SERVICE INFO – FAG 0026

שינוי בעיצוב כיסוי האבק

חלק מחליף – ל RIU (יחידת ההכנסה לצורך תיקון):
566283.H195 הוחלף עם 566283.01.H195

איור 1: העיצוב והתכנון של מגן האבק עברו שינוי.

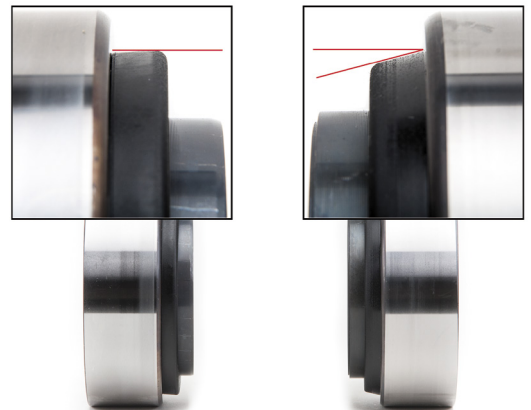
במהלך הרכבת יחידת ההכנסה לצורך תיקון (RIU) מק"ט 566283.H195 מגן האבק עלול להתעוות במספר טבורי גלגל.

במקרה הכי גרוע מגן אבק מעוות עלול לגרום למיסב להיתפס ועקב כך למנוע מהגלגל להסתובב או לגרום לכל המיסב להסתובב סביב עצמו. עקב כך, פותח כיסוי מגן אבק משודרג (ראה איור 1).

כתוצאה מהעדכון הטכני הנ"ל, מק"ט 566283.H195 הוחלף ל-
566283.01.H195.
